Progetto per la realizzazione di impianto eolico denominato "Poggio alle Pancole" Comune di Lajatico (PI).
Codice della procedura 7874 data di avvio 4-1-2022.

Progetto per la realizzazione di un impianto eolico, denominato "Poggio alle Pancole", costituito da n. 7 aerogeneratori, per una potenza complessiva pari a 42 MW, e delle rispettive opere di connessione alla RTN, da realizzarsi nel Comune di Lajatico (PI). Cod procedura 7874

OSSERVAZIONI – ALLEGATO 3

Estratto tavola 20V036_L_Visibilita_Lajatico_beni_A1_DEF.pdf

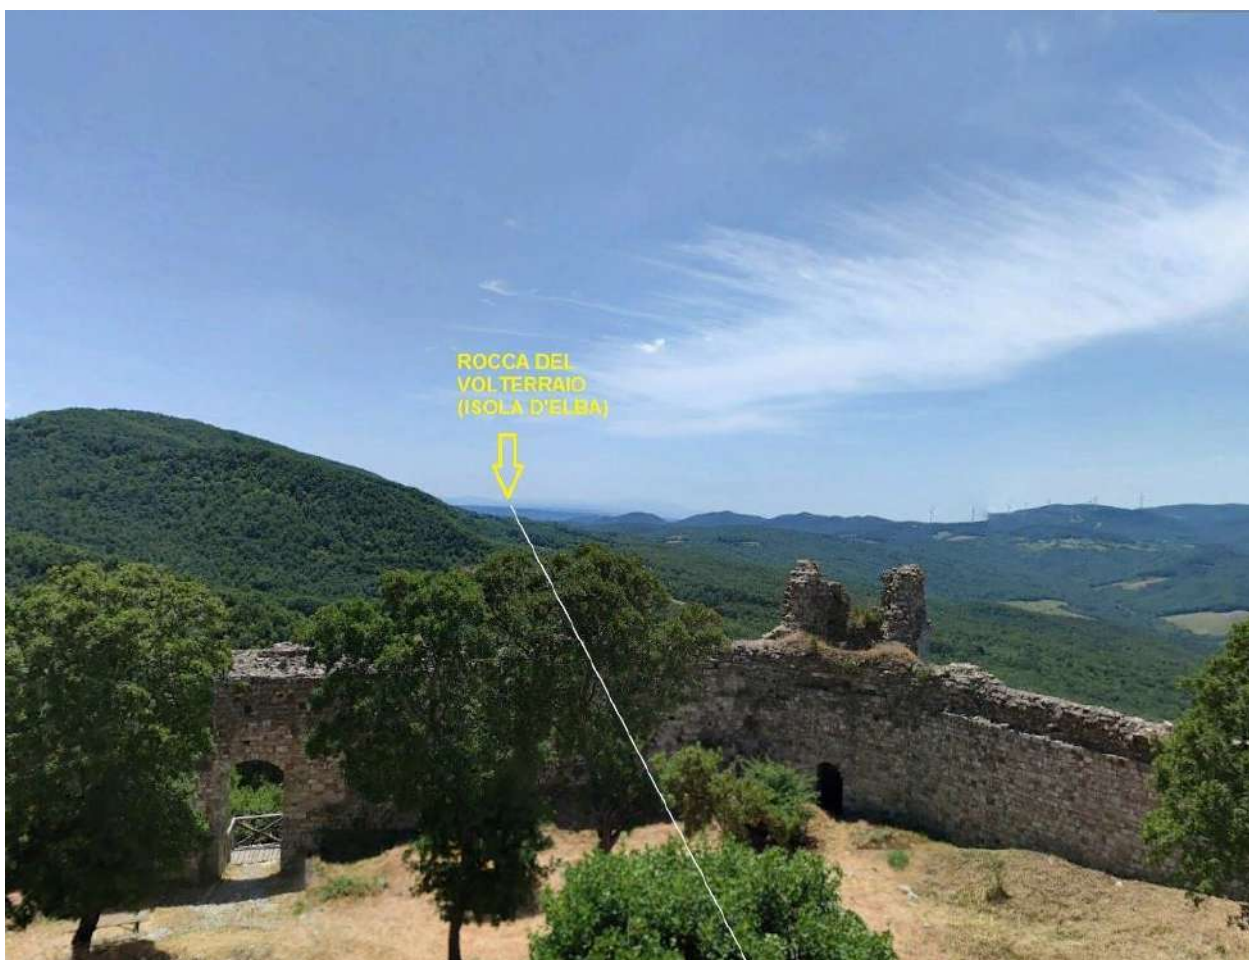
Posizione della Rocca di Pietracassia al centro delle direttrici visive verso i Monti Pisani (rocca della Verruca), Isola d'Elba (Rocca del Volterraio), Volterra

La zona ha oggi un grande valore paesaggistico per la presenza di grandi boschi collinari, altrove non più presenti in Toscana. Dalla Rocca è possibile ancora oggi come mille anni fa traguardare senza ostacoli frapposti le 3 V (Volterra, Verruca, Volterraio) poste ad angoli di circa 120 gradi tra di loro rispetto al centro della Rocca.

Esistono già alcuni parchi eolici in zona visibili dalla Rocca, il più vicino a sud-est a circa 4 chilometri, un altro a ovest a circa 6 km, ma per fortuna essi non impattano sulle direttrici principali di cui sopra.

Il progetto del nuovo parco eolico invece è posto proprio lungo la direttrice Rocca di Pietracassia – Volterra, e le prime torri eoliche sono site ad una distanza molto ridotta dalla Rocca (meno di 2 chilometri). La realizzazione del Parco potrebbe perciò distruggere per sempre la più importante direttrice visiva storica che ancora possiamo apprezzare, con grave, insipiente e irreparabile danno al paesaggio, alla storia e alla cultura del territorio.

Vista dalla Rocca di Pietracassia verso i Monti Pisani e la Rocca della Verruca

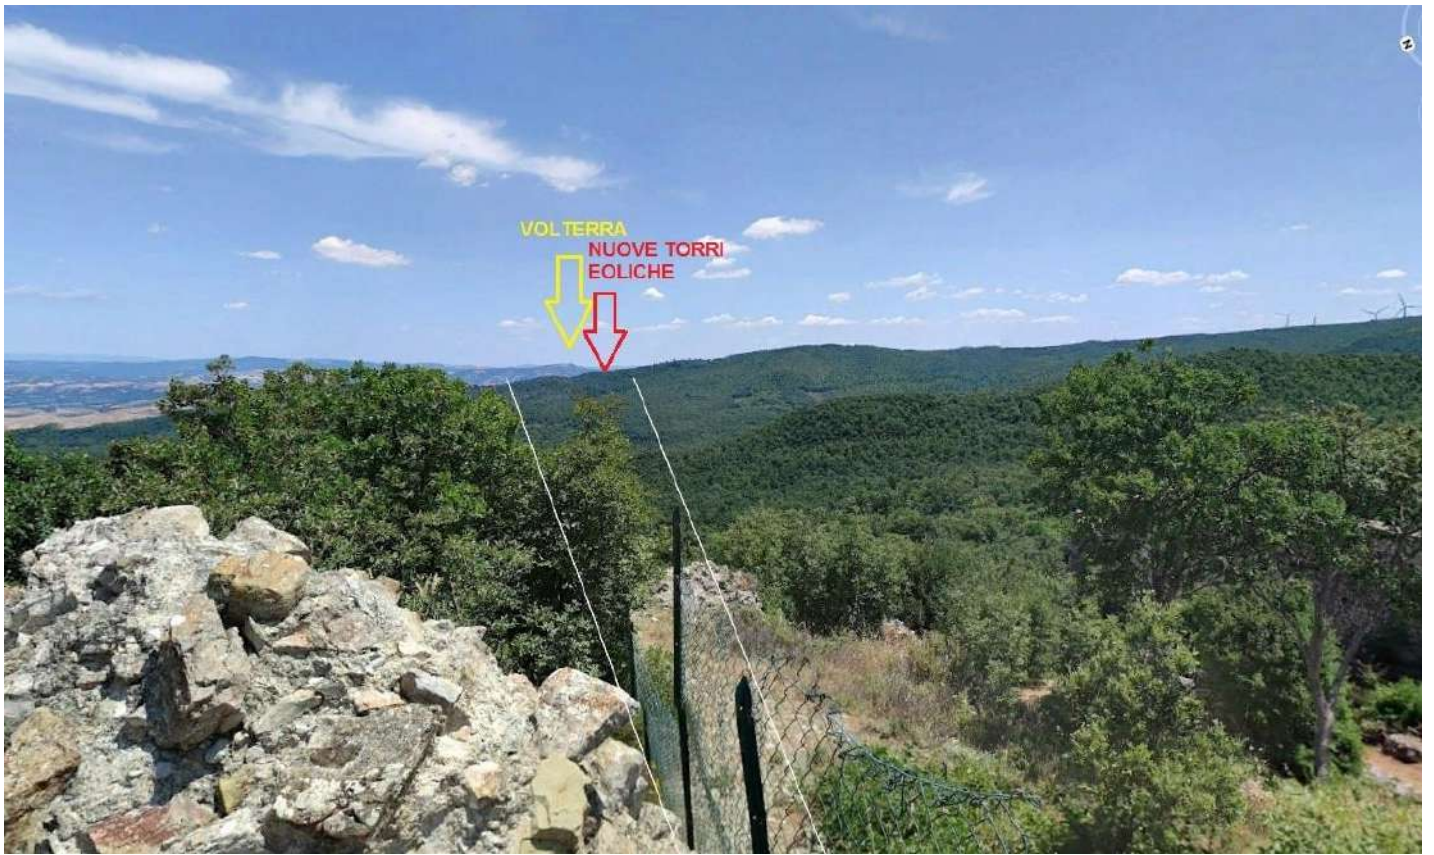
Vista dalla Rocca di Pietracassia verso l'Isola d'Elba e la Rocca del Volterraio – il parco eolico esistente, a più di 6 chilometri, sulla destra dell'immagine per fortuna non impatta la vista sull'Isola d'Elba

Vista dalla Rocca di Pietracassia verso Volterra – il nuovo parco eolico andrebbe ad impattare proprio sulla direttrice, e posto a meno di 2 chilometri, impedirebbe la vista di Volterra dalla Rocca; il parco eolico esistente, visibile sulla destra, è posto tra 4 e 6 chilometri, ed è parzialmente nascosto da un colle più alto.

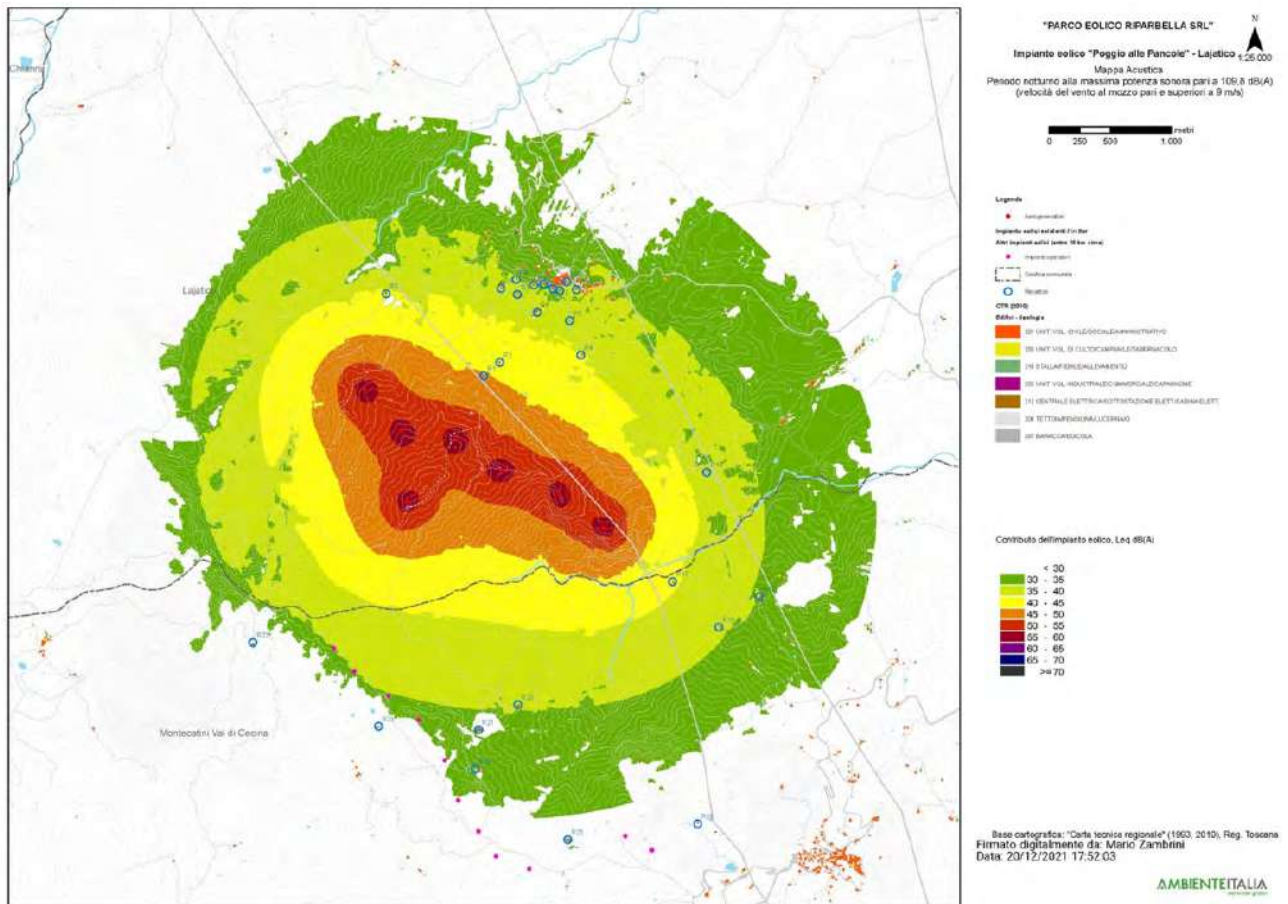
3. Nella valutazione del criterio differenziale a finestre chiuse si fa riferimento a un modello di facciata del fabbricato assolutamente non verosimile: il potere fonoisolante di un vetro 3 mm viene dichiarato 30 dB. Il potere fonoisolante di un vetro 3 mm, basta fare una veloce ricerca in letteratura, non supera i 25 dB e se ragioniamo di infisso nel suo complesso non siamo sopra i 20 dB. L'assunto della stanza 4 metri per 4 metri e volume 43 mc non è assolutamente cautelativo perché le camerette abitabili hanno superfici di calpestio inferiori ai 10 mq e volumi inferiori ai 30 mc. In ogni caso è pieno di stanze con superficie di calpestio inferiore ai 16 mq, basta una qualsiasi camera matrimoniale. La stima dell'indice dell'isolamento di facciata è quindi del tutto sovrastimata, quindi errata e porta a dichiarare che il livello di rumore ambientale a finestre chiuse è inferiore al limite di applicabilità sia di giorno che di notte. Ciò non è corretto e, in situazioni di bassa rumorosità residua come stimata/misurata dai tecnici, quando il differenziale si applica, SI SUPERA. Risulta evidente che senza l'assunto della valutazione errato dell'isolamento di facciata di facciata il criterio differenziale a finestre chiuse risulta superato.

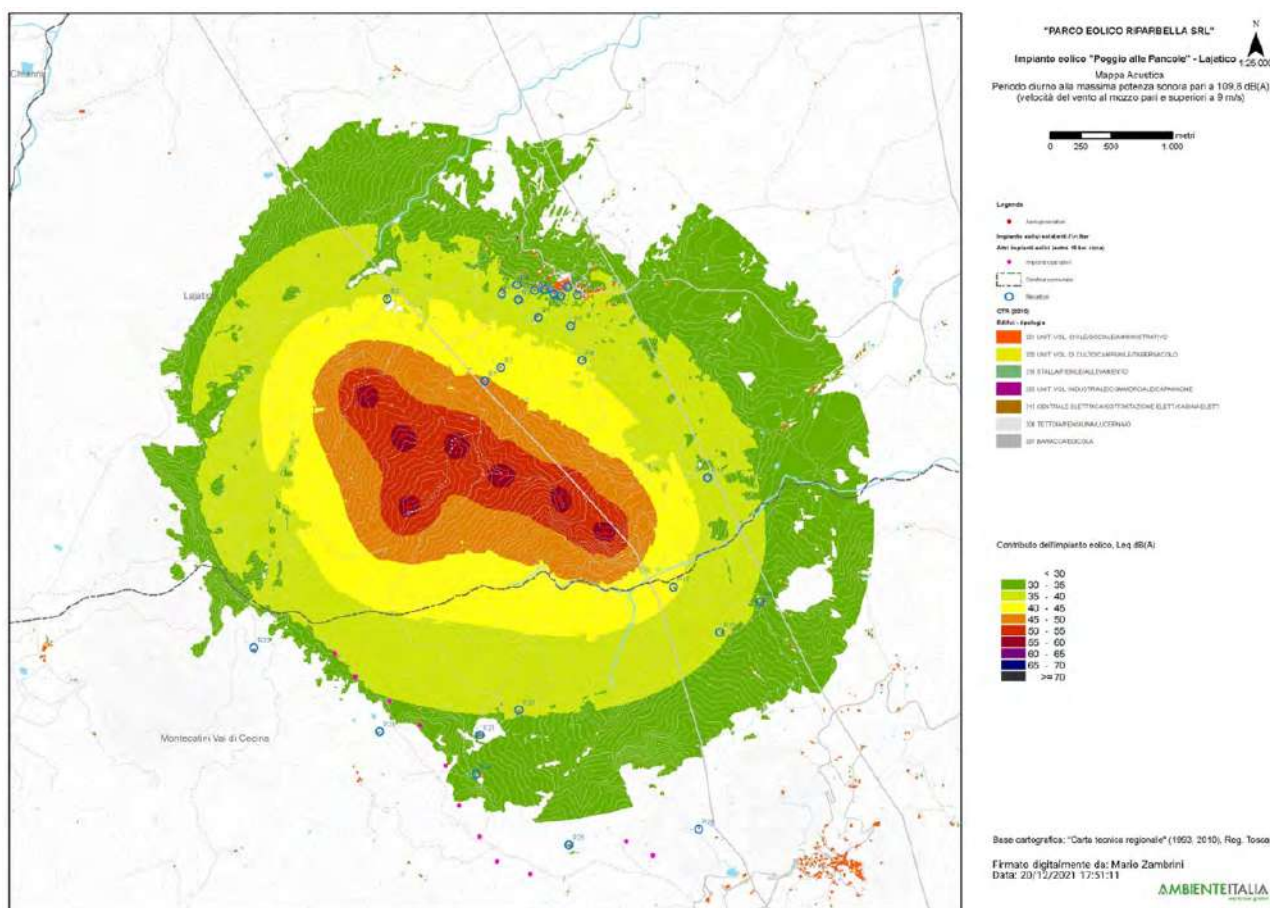
4. L'osservazione ancora più cogente riguarda l'assunto dell'abbattimento di una parete a finestre aperte pari a 10 dB. 10 dB di abbattimento, prova qualsiasi misura che si possa fare in qualsiasi situazione, può andare bene in caso di parete molto grande, di importante R_w e con finestra piccola, inferiore al 5% della superficie finestrata. Già una stanza normalissima di una cameretta con finestra 1,2x1,4, mediante misura a 1 m dalla facciata in esterno e una all'interno con fonometro a 1 m dalla finestra aperta e oltre 1 m dalle altre superfici riflettenti microfoni a 1,5 m di altezza non presenta abbattimento del rumore superiore a 6 dB, a meno di non avere all'interno un ambiente sovraccarico di arredi solo fonoassorbenti in una condizione assolutamente non realistica. Se poi ci spostiamo a una camera con una banale porta finestra da 1,2mx2,4m si perde un ulteriore dB di abbattimento e in situazioni, che esistono tranquillamente, di infissi ampi (tipo 1,8x2,4 o 2x2,4 o anche oltre) si arriva a situazioni in cui l'unico abbattimento che offre la parete è la riduzione di 3 dB dati dai coefficienti di riflessione di facciata. Coefficiente di riflessione di facciata che, oltretutto, qui non risulta valutato.

Se ne deduce che ipotizzando un abbattimento delle pareti inferiore a quello della valutazione e conforme alle stime riportate il criterio differenziale a finestre aperte si applica e SI SUPERA, sempre con riferimento ai bassi livelli di rumorosità registrati e che sono caratteristici della zona.

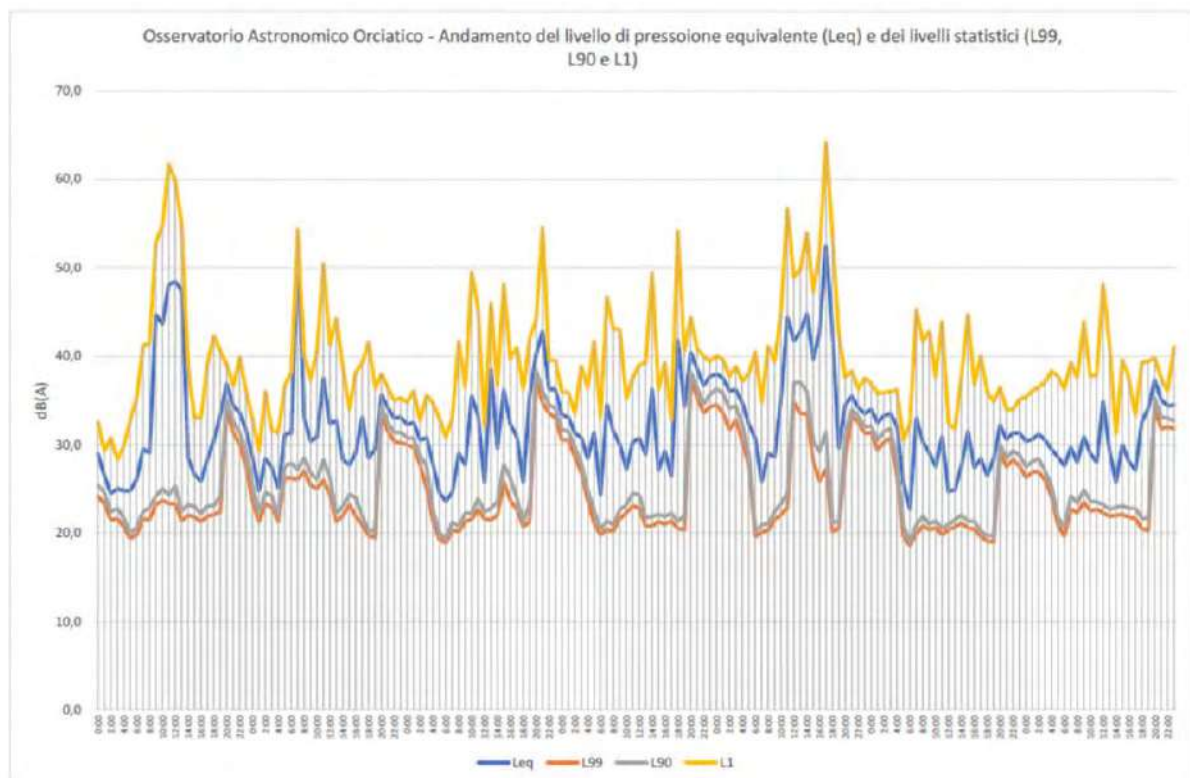
pagina 28 che in corrispondenza di livelli di pressione equivalente Leq intorno ai 45 dB(A), i livelli

di pressione istantanea L1 si aggirano intorno ai 63 e 65 dB(A) o comunque superiori a 50 dB(A) e questo per periodi di 4 e 9 ore, quindi per buona parte della giornata.
